Verslag huishoudelijke elektrische installatie op laagspanning en zeer lage spanning

Referentie: **010-20260807-02**	Datum controle: **07/08/2026**
Keurder: **010**

Eigenaar:	**Onbekend**	EAN-code:	**541448820055935393**
Adres installatie:	**Drijvelden 9, 2200 - Herentals**	Nummer teller(s):	**1SAG3105229060**
		Distributienetbeheerder installatie:	**Fluvius**

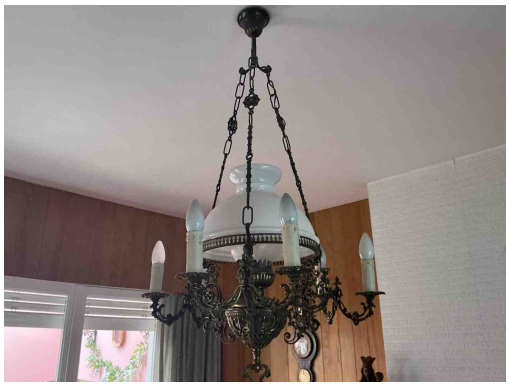
S01 - Het ééndraadsschema ontbreekt (Boek 1: 3.1.2.1).
Opmerking: Algemeen

S06 - De situatieplannen ontbreken (Boek 1: 3.1.2.1).
Opmerking: Algemeen

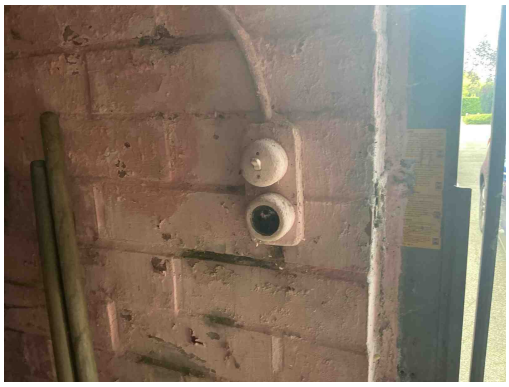
Klasse 00 armatuur
Opmerking: Oa living,eetplaats, gang,...

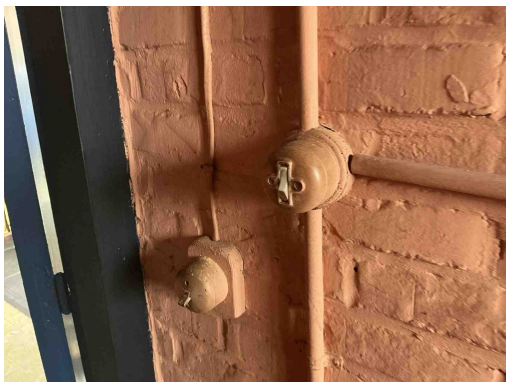
T13 - Opbouwcontactdozen en/of -schakelaars zonder achterplaatje mogen niet rechtstreeks op een brandbare ondergrond bevestigd worden (Boek 1: 4.3.3.5).
Opmerking: Oa berging ,living , zolder

T11 - De contactdozen waarvan de toegekende stroomsterkte maximaal 16A en de toegekende spanning maximaal 250V bedraagt en niet bedoeld zijn voor de voeding van een of meerdere verbruikstoestellen voor een specifiek doel en niet geplaatst zijn in of op schakel- en verdeelborden, beschikken niet of IPXX-D (incl. gemeenschappelijke delen residentieel geheel) (Boek 1: 4.2.2.3/5.3.5.2).
Opmerking: Oa garage

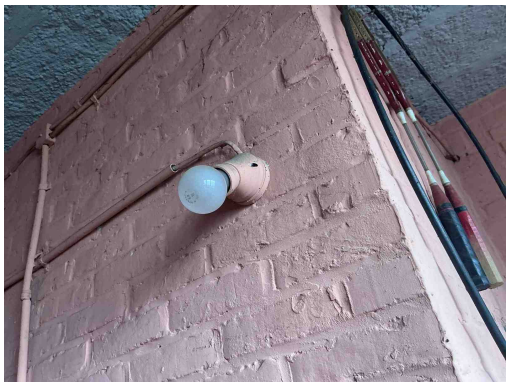
T13 - Opbouwcontactdozen en/of -schakelaars zonder achterplaatje mogen niet rechtstreeks op een brandbare ondergrond bevestigd worden (Boek 1: 4.3.3.5).
Opmerking: Oa berging ,living , zolder

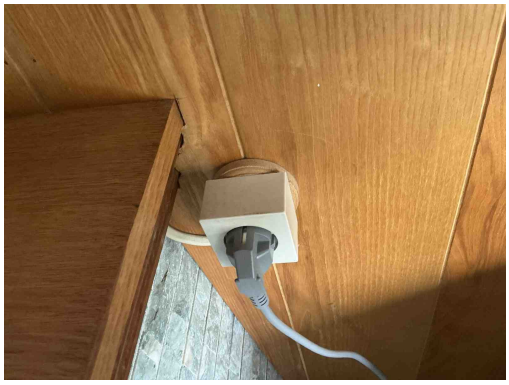
T13 - Opbouwcontactdozen en/of -schakelaars zonder achterplaatje mogen niet rechtstreeks op een brandbare ondergrond bevestigd worden (Boek 1: 4.3.3.5).
Opmerking: Oa berging ,living , zolder

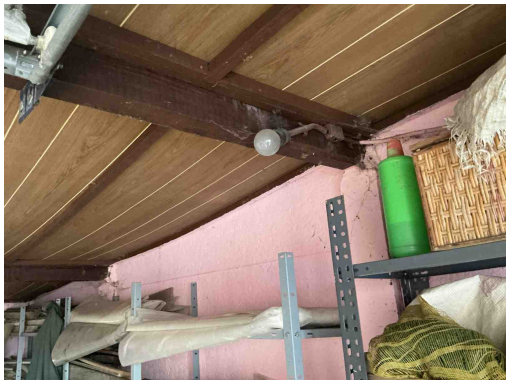
T13 - Opbouwcontactdozen en/of -schakelaars zonder achterplaatje mogen niet rechtstreeks op een brandbare ondergrond bevestigd worden (Boek 1: 4.3.3.5).
Opmerking: Oa berging ,living , zolder

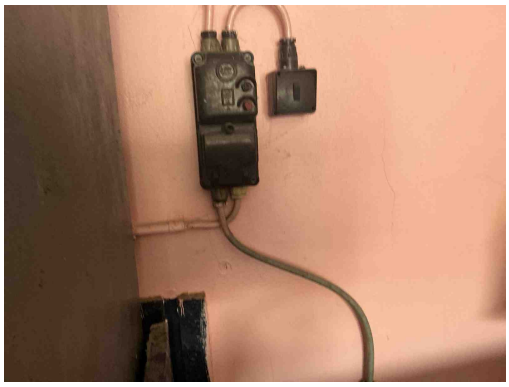
C13 - Onvoldoende bevestiging van de leiding(en) (Boek 1: 5.2.9.5).
Opmerking: Oa buiten

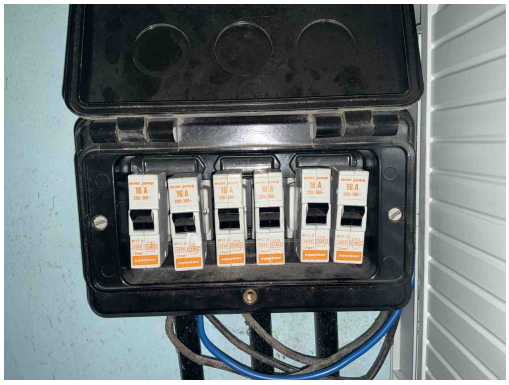
B17 - De voedingsspanning is niet op elk bord vermeld (Boek 1: 3.1.3.3).
Opmerking: Oa bord 1 en 2

B18 - Het volgnummer is niet op elk bord vermeld (Boek 1: 3.1.3.3).
Opmerking: Oa bord 1 en 2

B30 - De houder van de beveiliging in een huishoudelijke ruimte is niet voorzien van aangepaste kalibreerelementen (Boek1: 5.3.5.5).
Opmerking: Oa bord 1 en 2

B06 - Het elektrisch verdeelbord heeft niet de minimale beschermingsgraad IPXX-B in een gewone ruimte (Boek 1: 4.2.2.3).
Opmerking: Oa bord 1 en 2

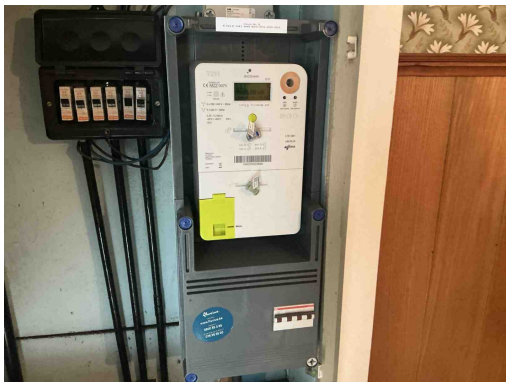
B17 - De voedingsspanning is niet op elk bord vermeld (Boek 1: 3.1.3.3).
Opmerking: Oa bord 1 en 2

B18 - Het volgnummer is niet op elk bord vermeld (Boek 1: 3.1.3.3).
Opmerking: Oa bord 1 en 2

B30 - De houder van de beveiliging in een huishoudelijke ruimte is niet voorzien van aangepaste kalibreerelementen (Boek1: 5.3.5.5).
Opmerking: Oa bord 1 en 2

B06 - Het elektrisch verdeelbord heeft niet de minimale beschermingsgraad IPXX-B in een gewone ruimte (Boek 1: 4.2.2.3).
Opmerking: Oa bord 1 en 2

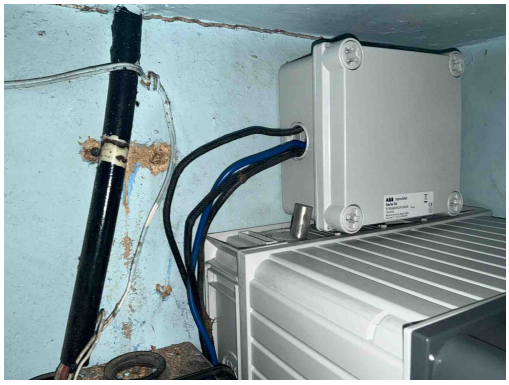
B18 - Het volgnummer is niet op elk bord vermeld (Boek 1: 3.1.3.3).
Opmerking: Oa bord 1 en 2

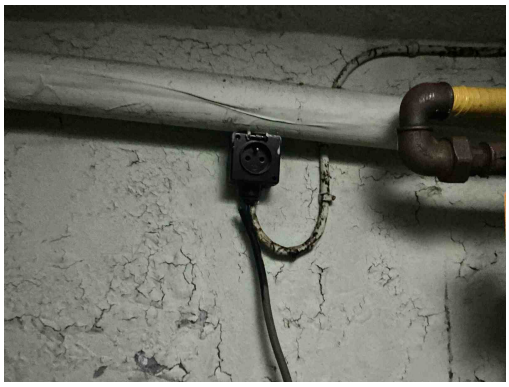
C21 - Het gebruik van geleiders van het type VOB, zonder bijkomende afscherming is niet toegestaan (Boek 1: 5.2.9.6).
Opmerking: Oa bord 1

B34 - Het kabeltype van de meterbord verbinding aan de oorsprong van de installatie beantwoord niet aan de minimale vereisten vastgelegd door de distributienet beheerder. (Boek1: 1.5 + SYNERGRID C1/107)
Opmerking: Algemeen

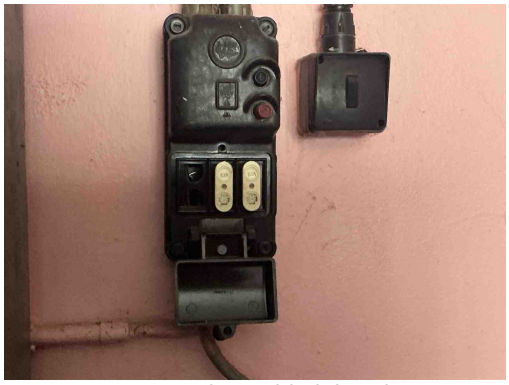
T09 - Bepaalde contactdozen en/of schakelaars zijn beschadigd (Boek 1: 1.4.1.3).
Opmerking: Oa kelder
